MG3681A 用 MX368033A

CDMA2000 1xEV-DO 信号発生器ソフトウェア

アップデートニュース

Pilot/MAC Channel Power

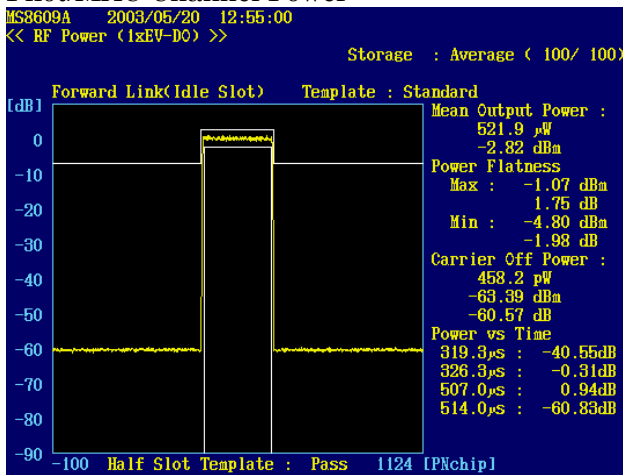
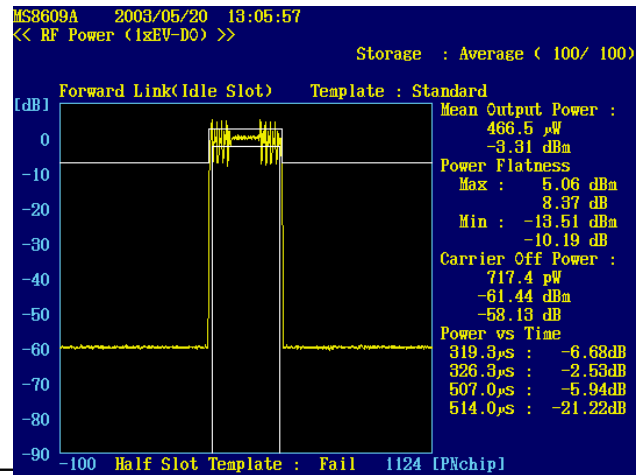
Forward シグナルパターンの MAC チャンネルの RA チャンネルと 13 RPC チャンネルを変更

3GPP2 C.S0032 3.1.2.3.2 Pilot/MAC Channel Power (および 3.1.2.3.1 Total Power)テストで Average 掃引したときに、Envelope Mask 内に平均化されるように RA Bits と RPC Bits をランダムビットシーケンスとした。

他に、RACHannelGain と RPCChannelGain を実運用に近づくレベルへ微少変更した。

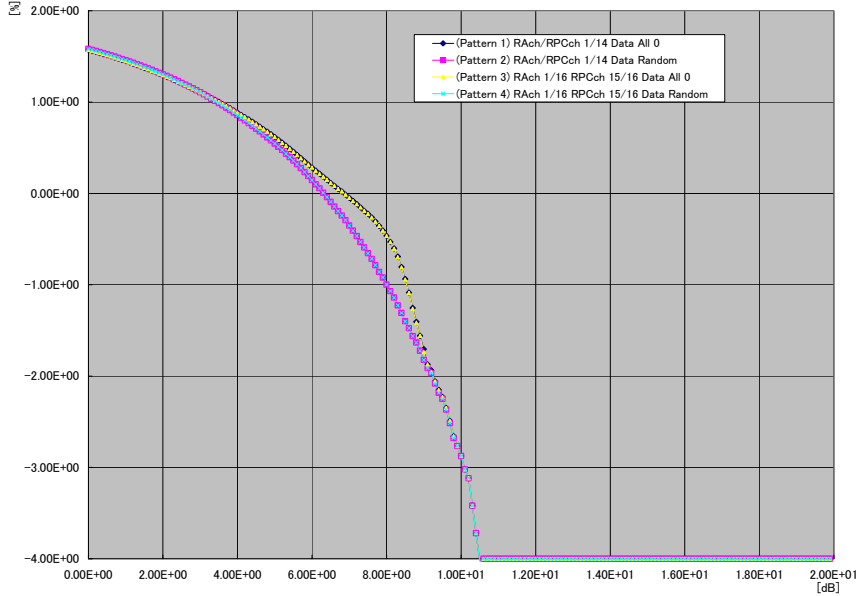
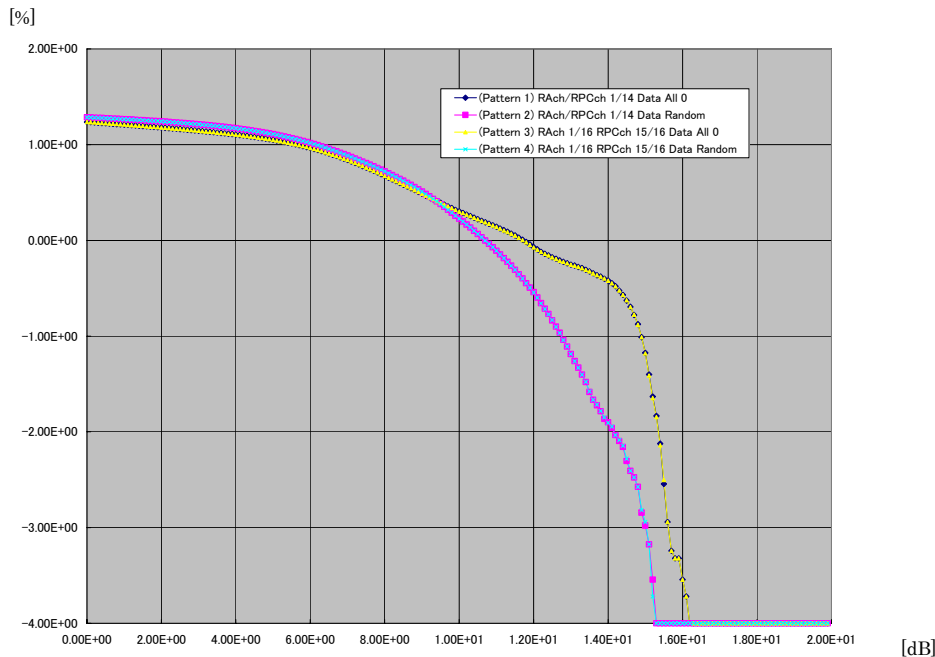
CCDF への影響をシミュレーションにて考察していく。

RAChannelGain と RPCChannelGain の微小の変更による CCDF の変化は現れず、RA Bits と RPC Bits をランダムビットシーケンスにしたことにより、CCDF に変化が現れる。

Active slot で、>0.01%において CCDF が変化していることから、<0.01%においては、DataChannel のピークカーブであると考察できる。

Pilot/MAC バーストの平均パワー / 全体の平均パワー = 6.6 dB

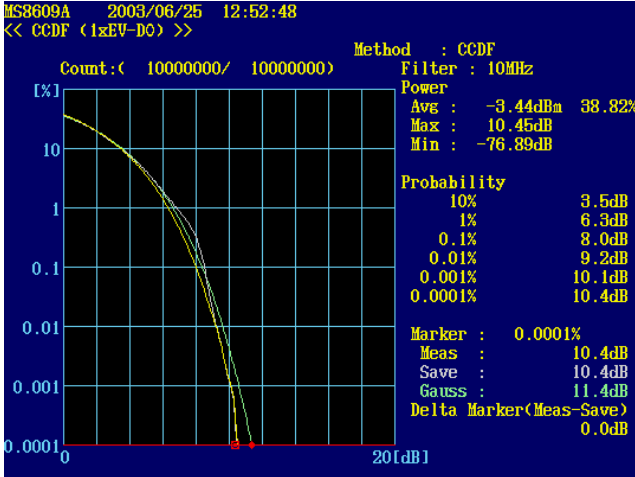
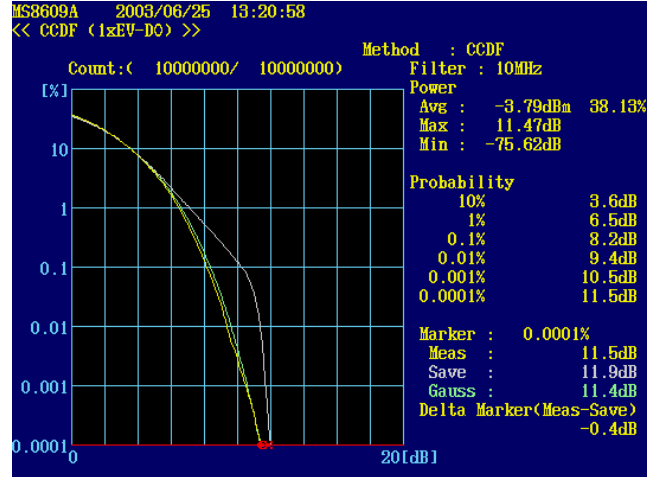
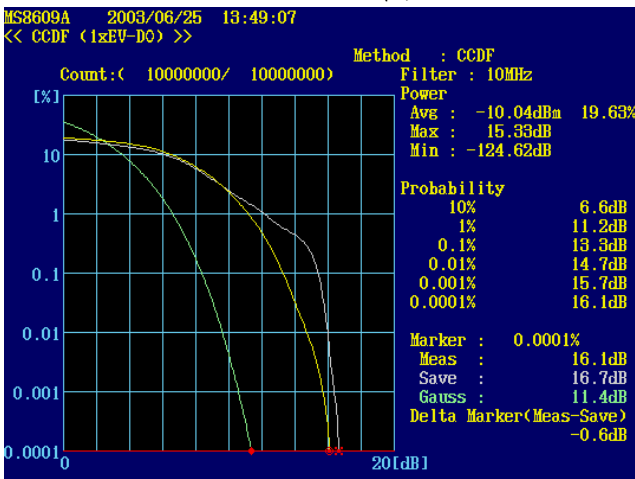
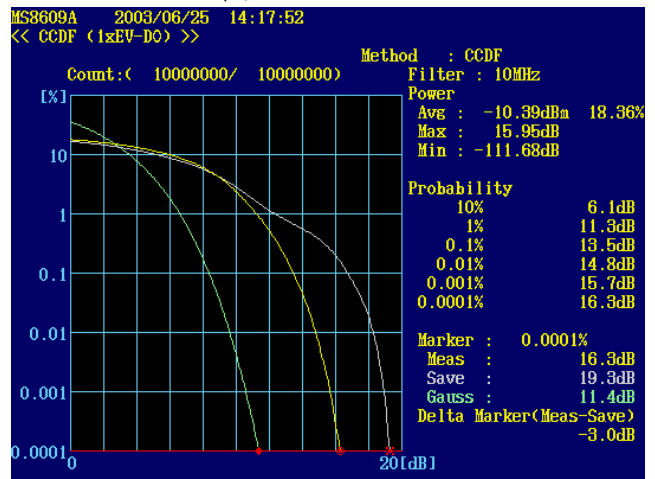
マルチキャリアのときの CCDF への影響を考察していく。

Data Bits, RA Bits および RPC Bits がランダムビットシーケンスであると、マルチキャリアでは、ガウスカーブに近づく。

RA Bits と RPC Bits が固定ビットシーケンスであると、CCDF のピークレベルがキャリア数分倍増する。(2 キャリアのときピークは 3dB ゲイン)

統計的に、CCDF は、ランダムビットシーケンスのケースでは正規分布となり、固定ビットシーケンスのケースでは最悪分布となる。

どの程度の確率のピークレベルをマージンとするかがキーであると考察する。
